УКАЗАНИЕ

№ I247/I332 от 16.01.95

Об увеличении вре-
мени замедления
сигнальных реле

УВЕЛИЧЕНИЕ ВРЕМЕНИ ЗАМЕДЛЕНИЯ
СИГНАЛЬНЫХ РЕЛЕ

Рис. 1

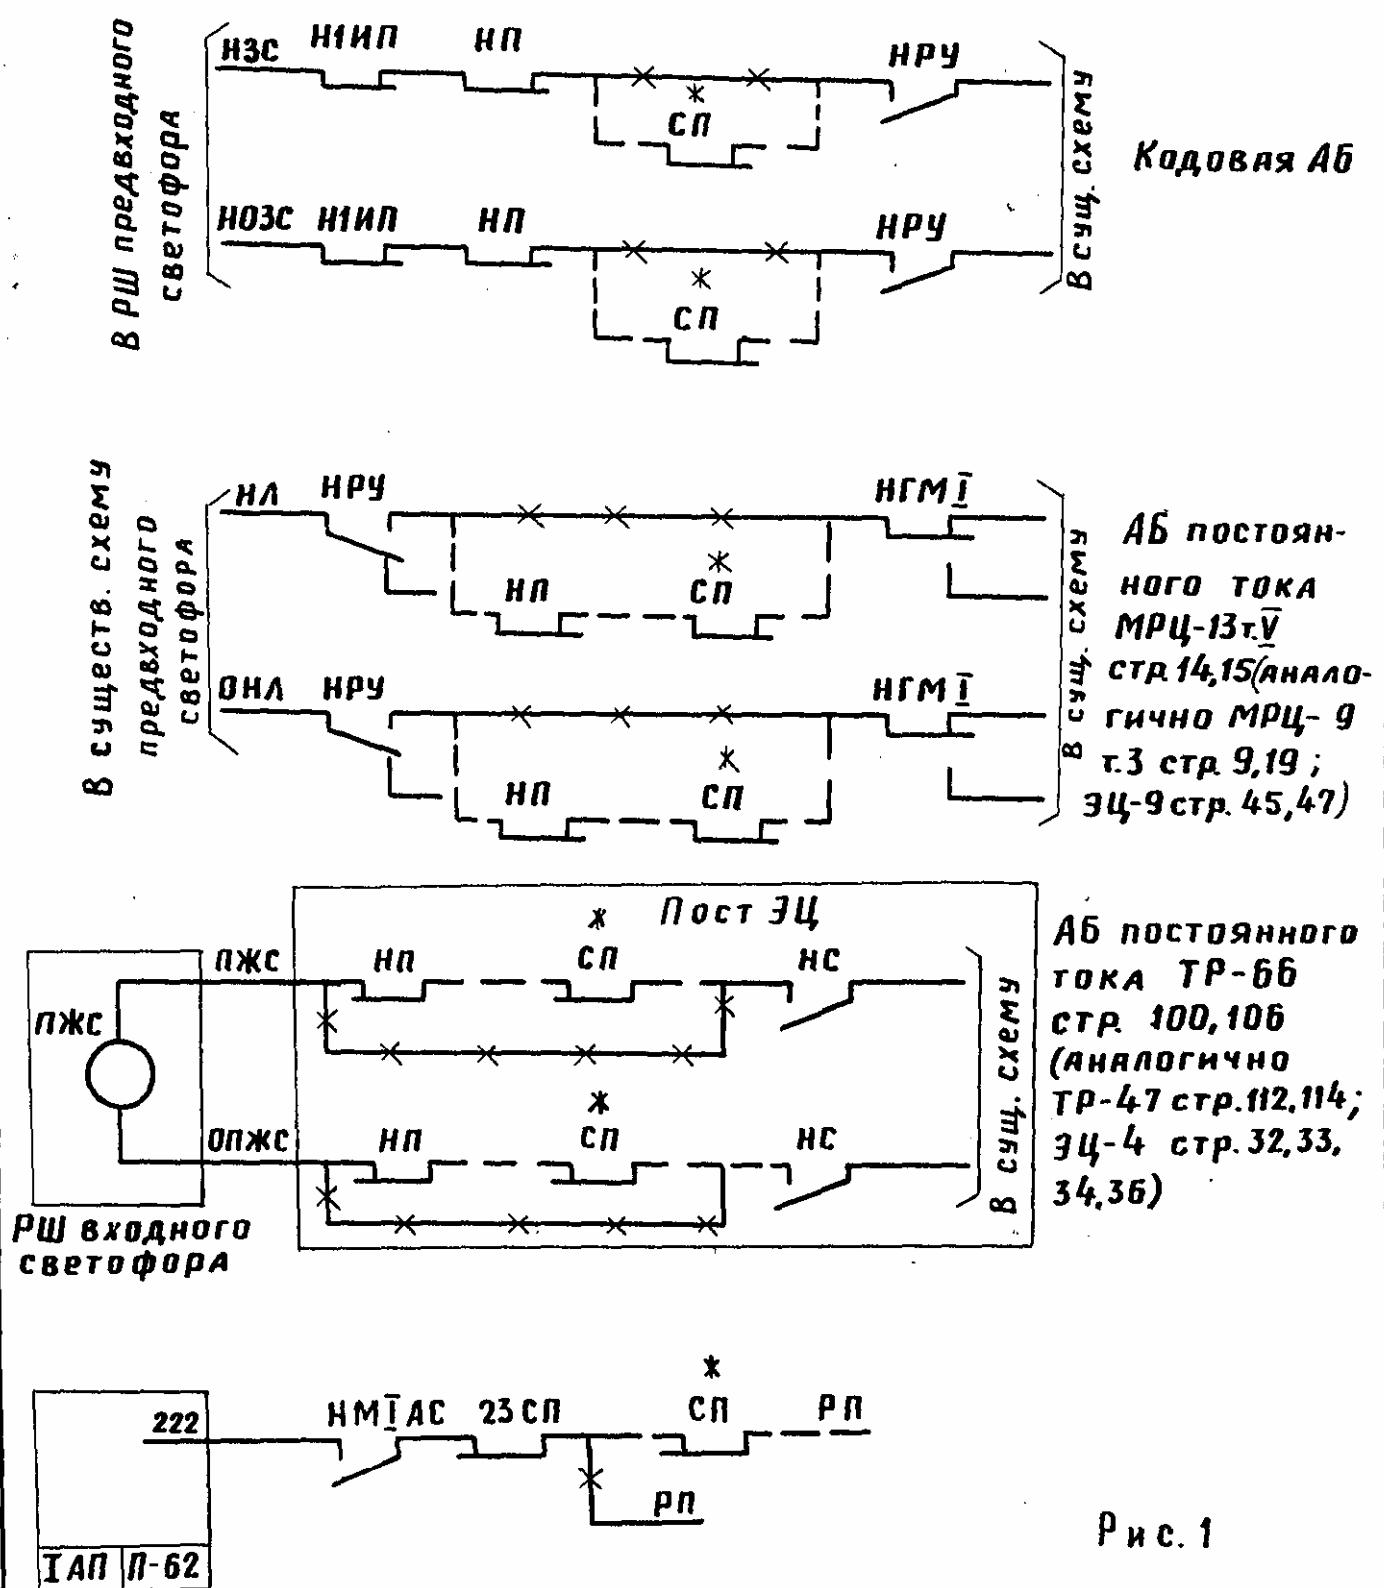
При импульсно-проводной автоблокировке постоянного тока исключение промигивания разрешающего показания на предвходной установке обеспечивается введением в линейные провода в соответствии с рис. I контактов путевых реле рельсовых цепей на длину большую L_c с. Для увязки кодовой АБ с ЭЦ, выполненной по альбому ТР-47 л. II3 или II5, эти контакты должны вводиться в цепь трансформатора наложения переменного тока на провода включения реле участка приближения - рис. 4. ;для увязок, выполненным по альбомам более позднего выпуска - ТР-66, МРЦ-9, МРЦ-13, ЭЦ-4, ЭЦ-9 и др./-в провода ЗС, ОЗС рис. I.

* Добавляемые контакты путевых реле, вводимые схемы взаимозависимости сигнальных показаний.
Суммарная длина этих РЦ должна быть более $L_c / L_{\text{нп}} + t_{\text{сп}} > L_c$

Рис. 2

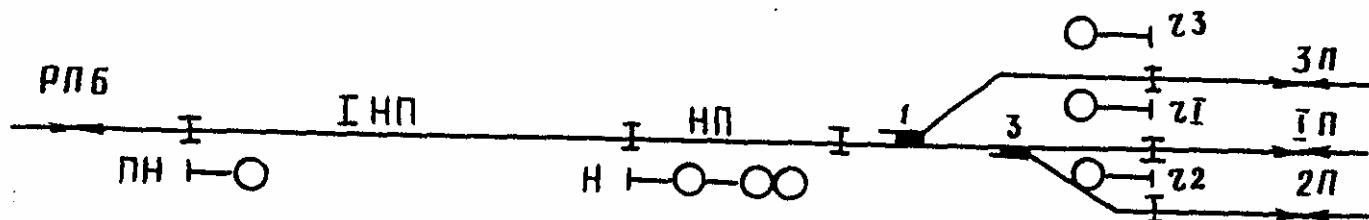
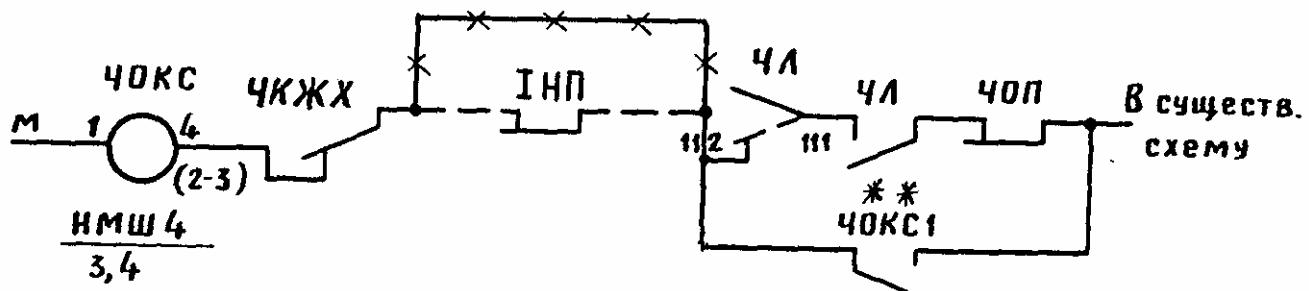
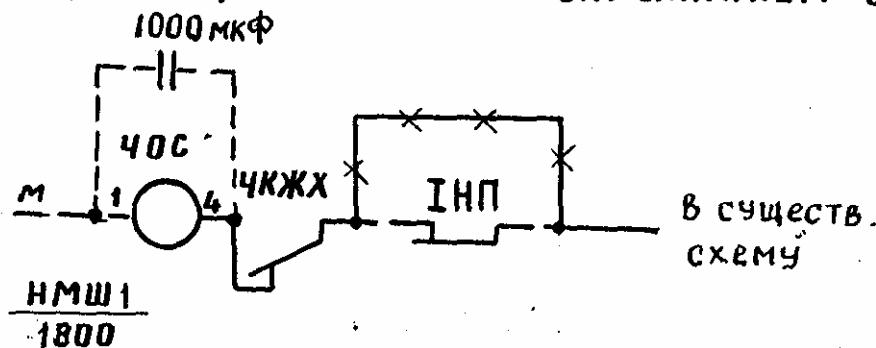
При длине каждой рельсовой цепи в маршруте отправления менее L_c с перекрытие выходного светофора на запрещающее показание обеспечивается дополнительным введением в схему установки маршрута отправления фронтового контакта путевого реле участка приближения к станции /одногутка/ или увеличенного до расчетной величины участка за выходной стрелкой пути отправления двухпутного участка/рис. 2/

Закрещенным показан снимаемый монтаж,
пунктиром - новый монтаж по п. 3.2 указания

Рис. 3

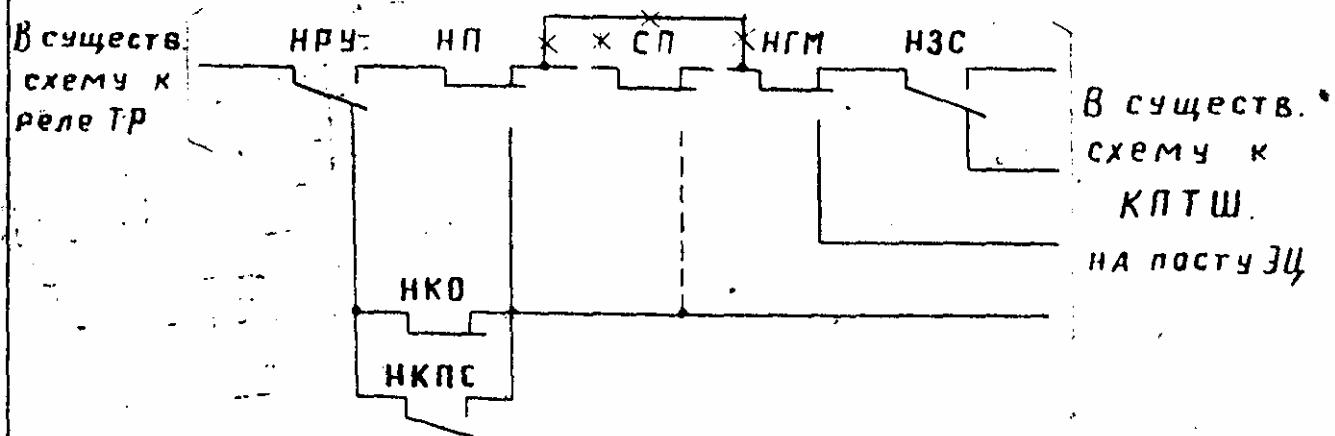
3.3. Исключить появление желтого мигающего огня на предвходном светофоре при кодовой автоблокировке при проходе короткой подвижной единицы за входной светофор. Выполнение исключения промигивания желтого огня зависит от схемы кодирования участка приближения. При включении кодового трансмиттерного реле ТР на посту ЭЦ достаточно в схему этого реле ввести контакты путевых реле рельсовых цепей на длину большую L_c рис.3. При размещении реле ТР в шкафу входного светофора и питании разрешающих огней входного светофора с поста ЭЦ по альбому ТР-47 следует ввести в обратный провод питания разрешающих огней светофора контакты путевых реле рельсовых цепей на длину большую L_c - рис.4.

Изменения в схеме кодирования участка приближения к входному светофору при кодовой автоблокировке

Рис. 5

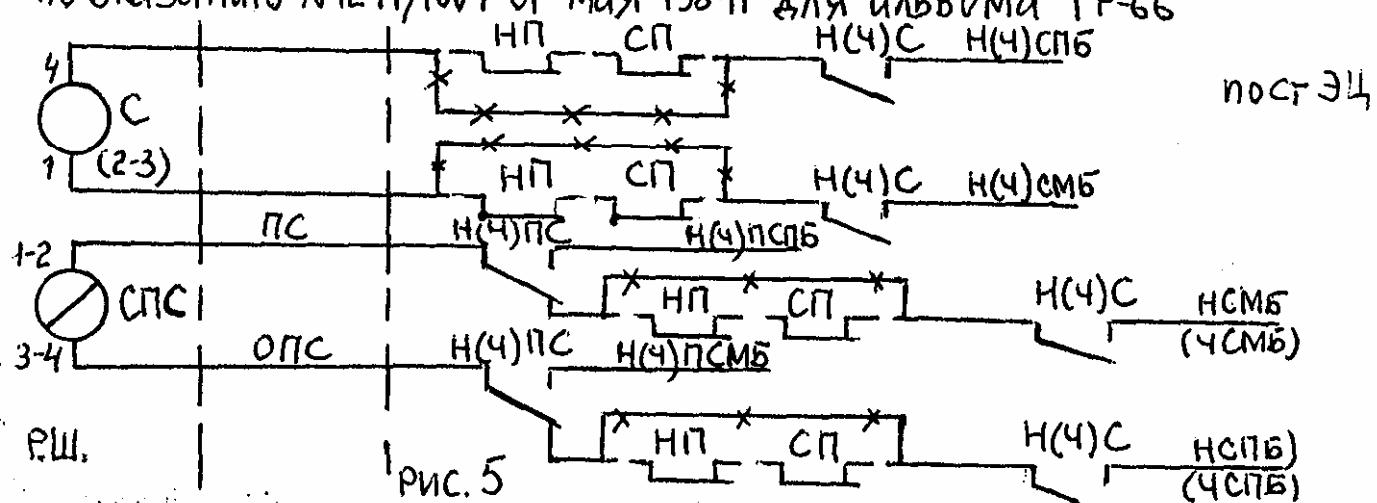
Для альбома ТР-66 и указания 1247/1007 от мая 1984 г. контакты путевых реле достаточно ввести в провода повторителя реле С в релейном шкафу - рис.5 .

Изменения включения реле С(СП) в Р.Ш. входного светофора по указанию №1247/1007 от мая 1984г для альбома ТР-66
